# COMUNE DI LIVIGNO

# **VARIANTE ZONIZZAZIONE ACUSTICA 2024**

Correzione errori materiali e varianti puntuali in adeguamento al PGT **AR.01**

Relazione

Figura 3 – Quadro 2.2 Stralcio Nord-Ovest

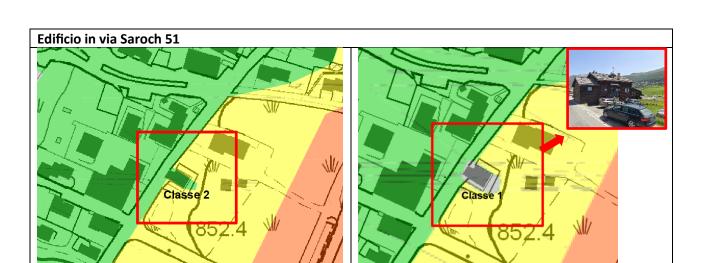
Nel Quadro 2.2 – Stralcio Nord Ovest, l'area scolastica di San Rocco è interamente classificata come classe III, mentre nel quadro d'insieme viene collocata in classe I, con una fascia di transizione in classe II. Nonostante ciò, la relazione di Piano al capitolo 4 – "ATTRIBUZIONI DELLE CLASSI" afferma: "Come detto sopra, alle scuole è stata attribuita la classe I." In coerenza con il criterio generale adottato, essendoci un chiaro intento espresso in relazione, si ritiene che la classificazione più coerente con lo strumento vigente sia quella relativa al Quadro 2.1, che posiziona le scuole in classe I.

Figura 4- 2.1 Quadro di insieme area centrale

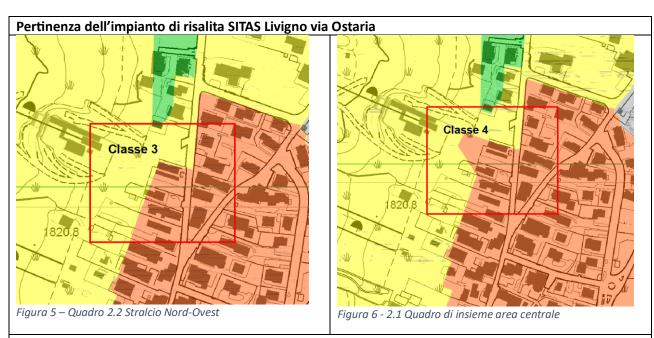
L'edificio ricade in un ambito residenziale di PGT. Non risultano destinazioni d'uso particolari e, comunque, tali da giustificare l'attribuzione della classe I. In questo caso, pertanto, il criterio di far prevalere l'elaborato alla scala di maggior dettaglio risulta il più coerente e si stabilisce di confermare la classe II raffigurata nel quadro in scala 1: 5.000

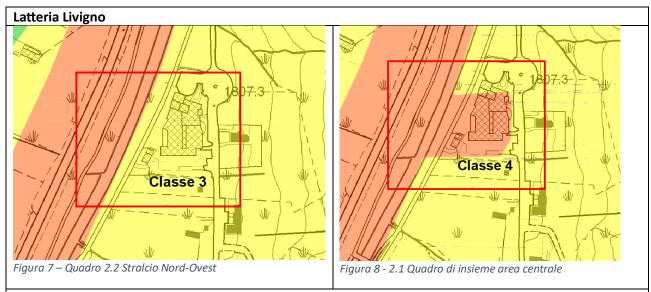
Nel Quadro 2.2, l'area a parcheggio degli impianti di risalita SITAS viene classificata come classe acustica III, a differenza di quanto avviene nel "Quadro d'insieme", che la colloca in classe IV. Facendo riferimento all'articolo 4 della relazione, il quale specifica che devono essere destinate alla classe IV le aree che includono le funivie del Mottolino e Carosello 3000, si ritiene opportuno far prevalere la classe IV del Quadro 2.1

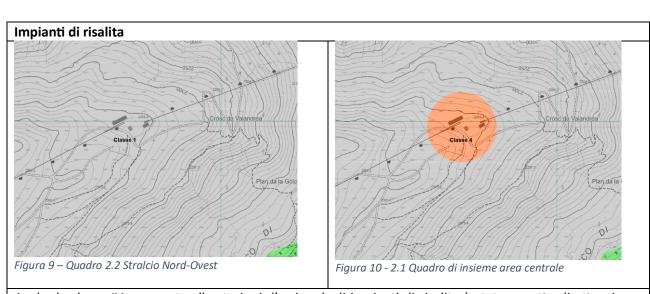
Nel quadro in scala 1:5000, la latteria di Livigno è classificata come classe acustica III, mentre nel quadro d'insieme è classificata come Classe IV (aree d'intensa attività umana). Considerando quanto indicato al capitolo 4 della relazione, che assegna la Classe IV agli ambiti con una "concentrazione di edifici commerciali e pubblici", sembra più coerente far prevalere la Classe IV come indicato nel quadro 2.1.

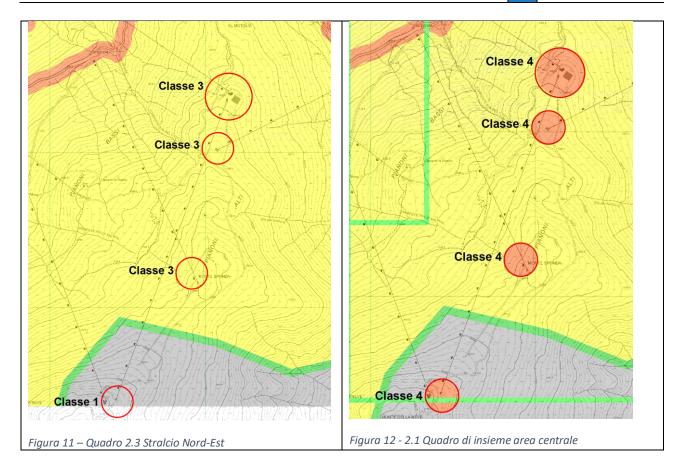
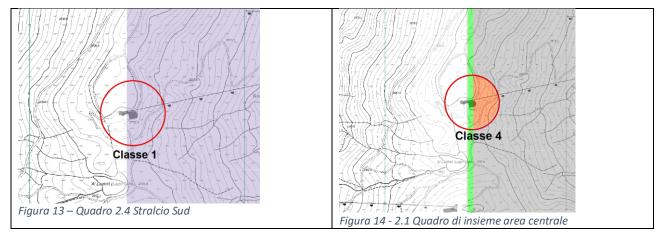
Anche la classe IV assegnata alle stazioni d'arrivo degli impianti di risalita è stata oggetto di attenzione. Queste stazioni sono classificate come classe IV nel quadro d'insieme, ma non sempre sono rappresentate in modo dettagliato nelle tavole più specifiche, che talvolta le collocano in classe I. Anche se, secondo il criterio generale, dovrebbe prevalere il quadro più specifico, è importante considerare la volontà pianificatoria espressa dalla Relazione Generale di Piano, che all'articolo 4 - "ATTRIBUZIONI DELLE CLASSI", prevede: "Vengono poste in classe IV le aree in corrispondenza della stazione di arrivo degli impianti... per un raggio di circa 100 m. Il salto di classe tra IV e I è accettabile per questi casi in quanto non sono presenti ricettori nei dintorni...". Una valutazione analoga è stata effettuata per le stazioni d'arrivo classificate come classe III in una tavola e classe IV nell'altra.

Figura 6: stralcio del modello di propagazione del suono redatto con software Cadna-A

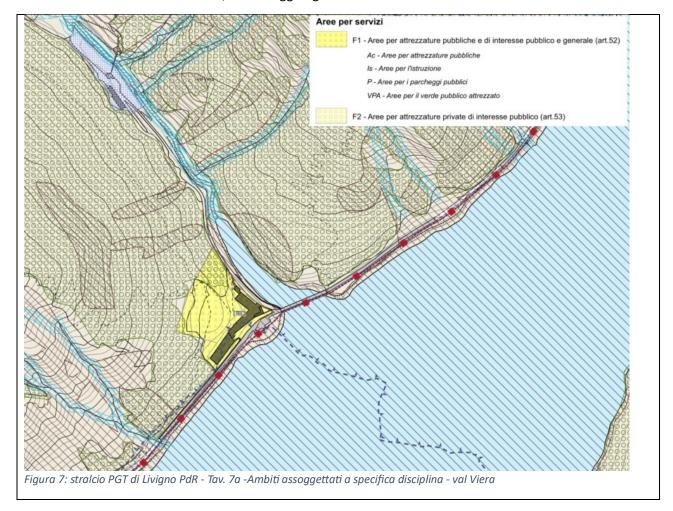
Dall'analisi del modello di propagazione del suono redatto con il software Cadna-A, si desume l'opportunità di affiancare alla classe V una fascia di transizione di 50 m in classe IV e un'ulteriore fascia di transizione in classe terza di 50 m. Il raccordo con la classe I è garantito da una fascia di 80 m in classe II.

# 4.5. Individuazione delle modifiche apportate

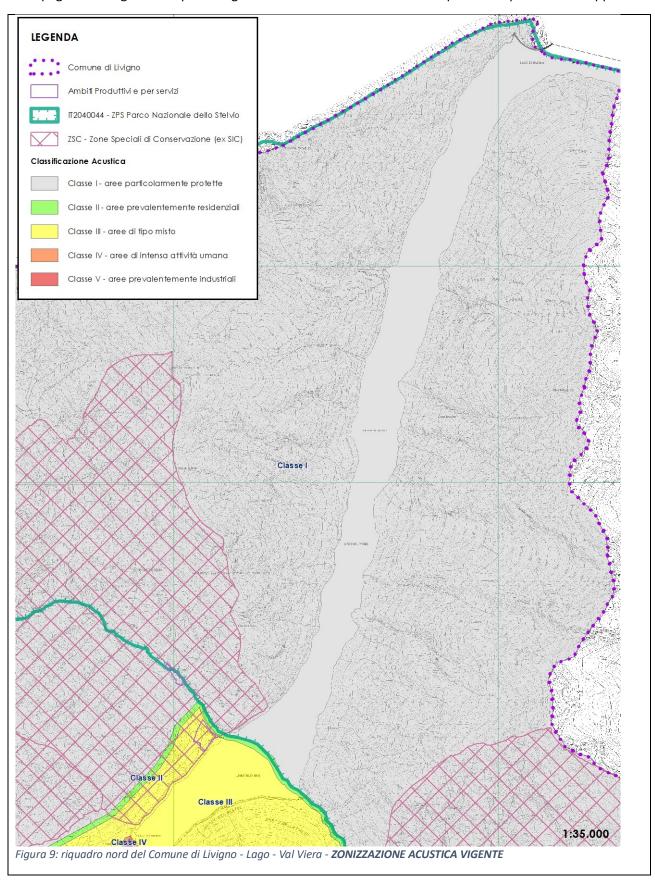
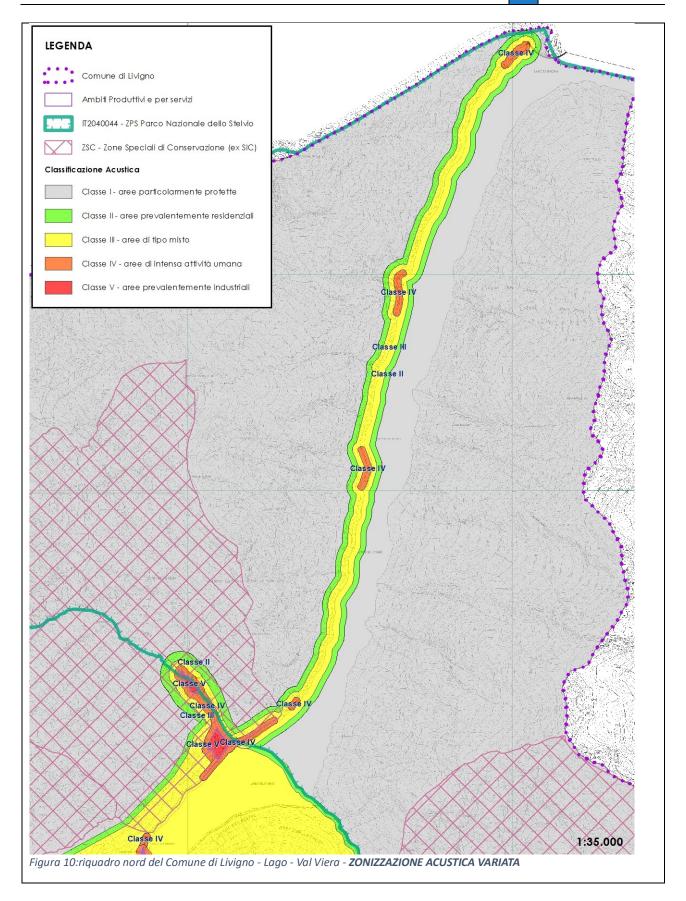
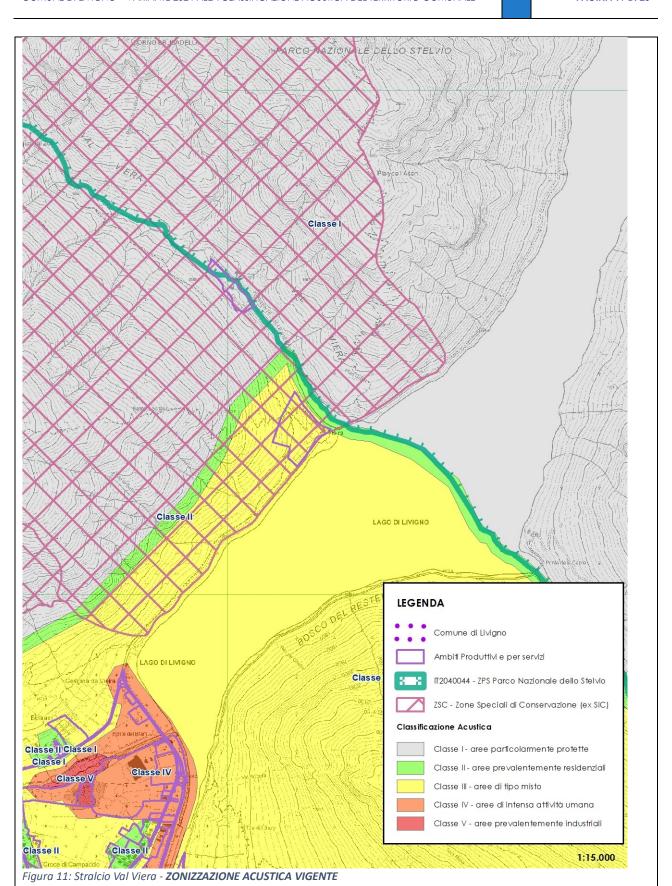
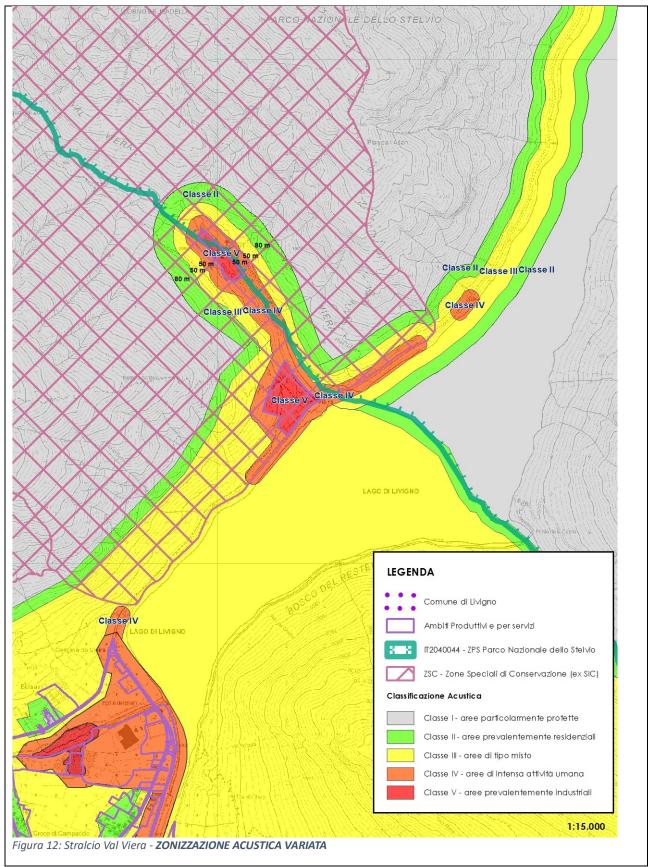
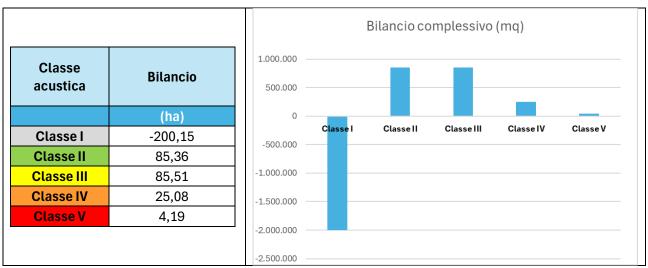
Nelle pagine che seguono si riportano gli stralci della Zonizzazione Acustica prima e dopo le varianti apportate.

Le varianti apportate incidono sulla Zonizzazione acustica sottraendo circa 200 ha di Classe I che vengono sostituiti da 4,19 ha di ambiti in classe V, 25,8 ha di classe IV, 85,81 h di classe III e 85,36 ha di classe II.
